Märkused 12.08.2024

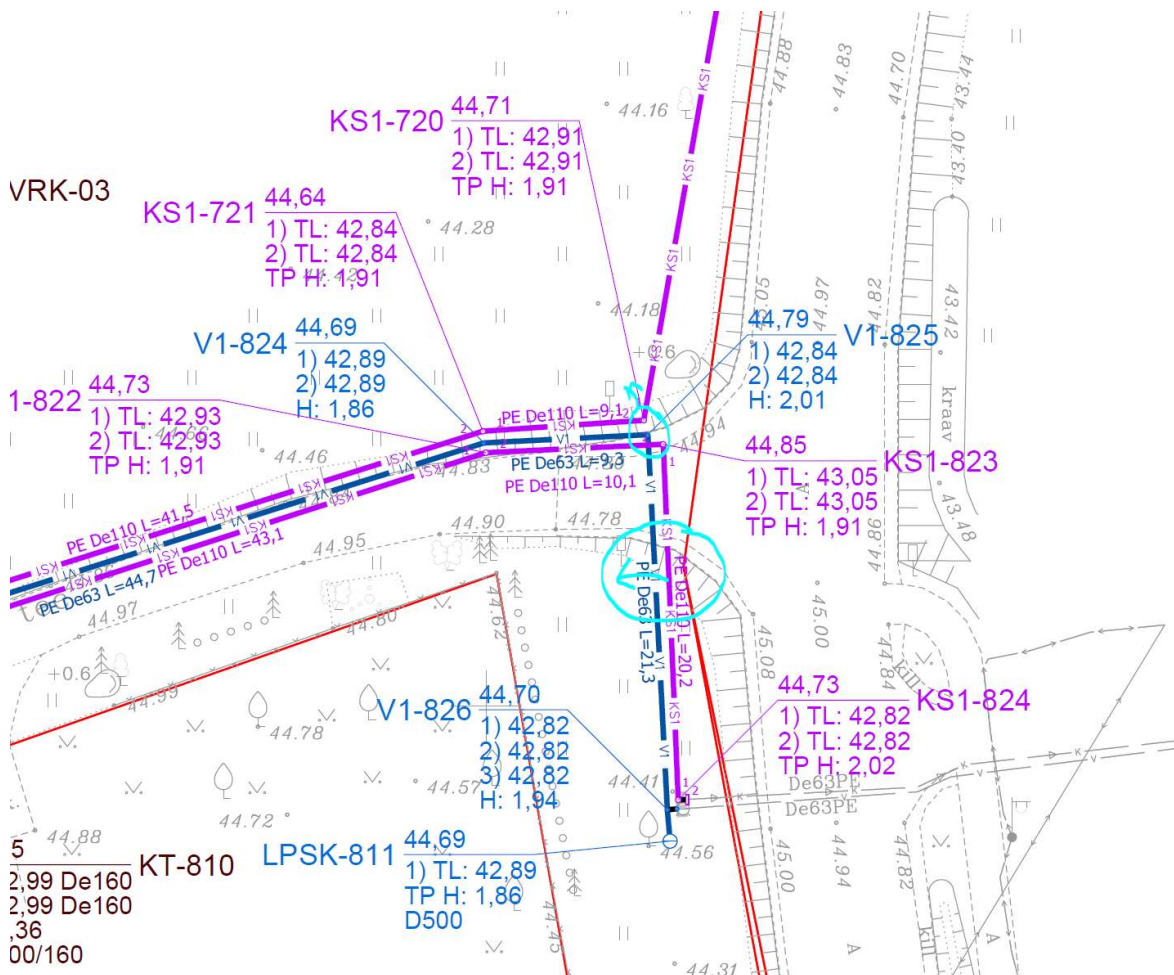
Asendiplaanil palume kajastada tehnovõrkude rajamise tehnoloogia (kinnine või lahtine meetod).

Avatud meetodi puhul kajastada asendiplaanil (sh tingmärkides avatud kaeve kontuurid) avatud kaeve kontuurid ning arvestada tehnovõrgu rajamissügavust ja mulde varisemisnurka (kaeviku sügavus, varisemisnurk 1:1).

Kinnise meetodi puhul kajastada puurimiskaevikute paiknemine (sh lisada tingmärkidesse).

Juhime tähelepanu, et hetkel esitatud lahendus võib kahjustada riigiteed ja tee mullet, seega palume tehnovõrkude paiknemist nihutada.

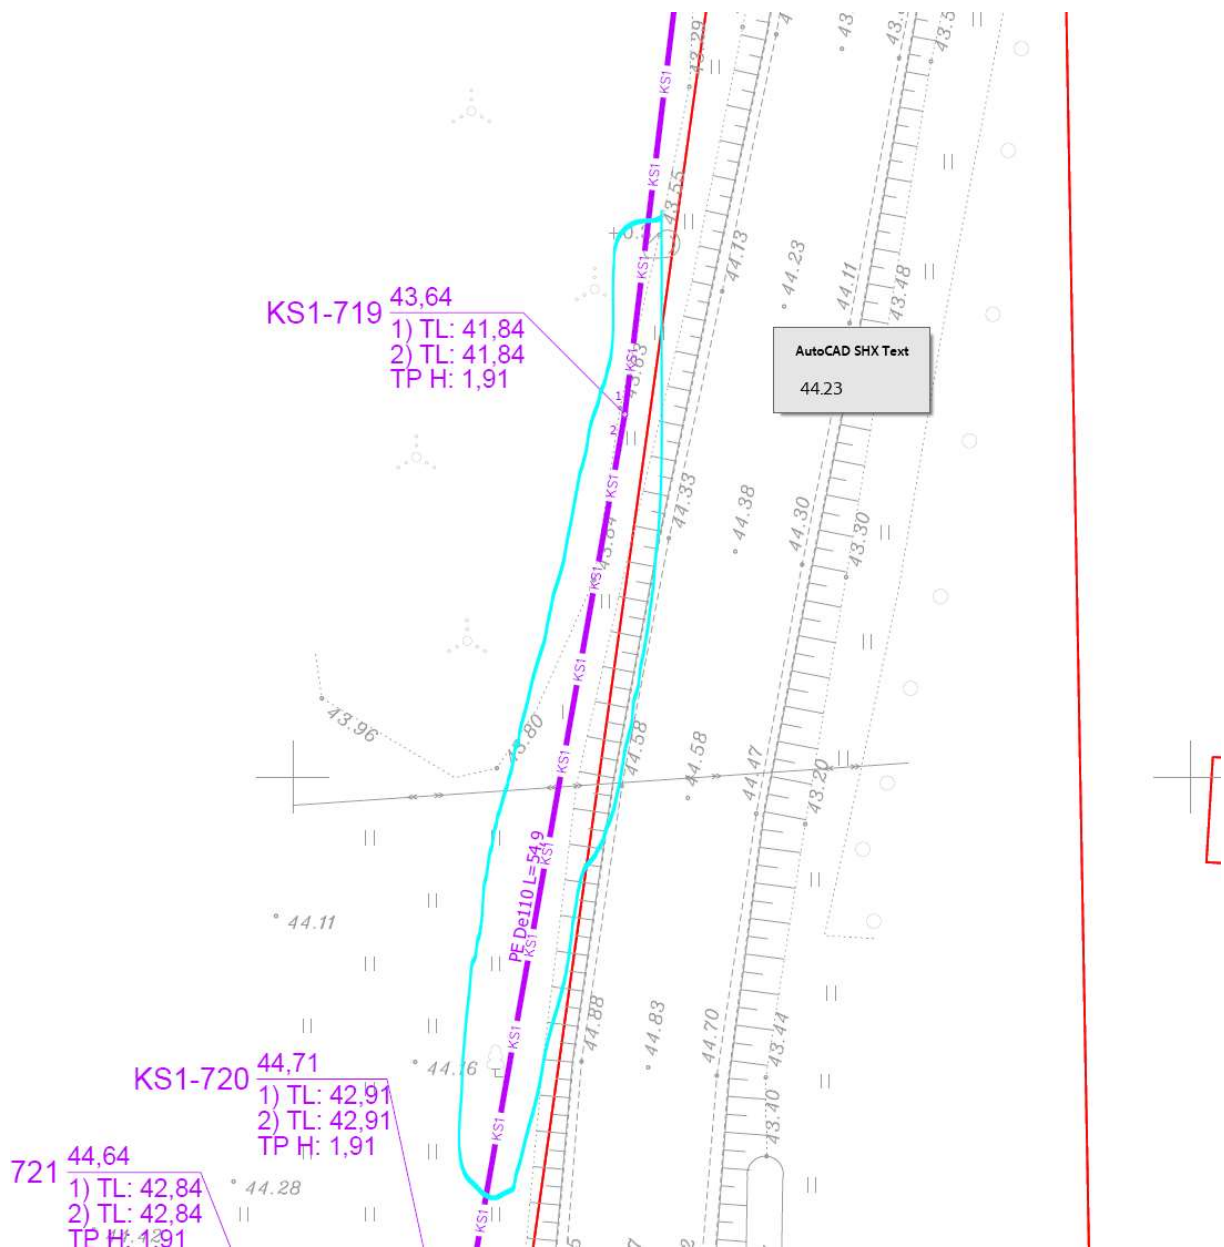
- Antud asukohas palume lahendada ristumine mahasõiduga kinnisel meetodil ning nihutada tehnovõrgud eemale tee muldest, lisaks palume nihutada KS1-720, V1-825 ja KS1-1823 sõlmed eemale mahasõidu konstruktsioonist, kuna antud mahasõit on rekonstrueeritud 2021. aastal.

- Palume nihutada survekanalisatsiooni kulgemine eemale tee muldest.
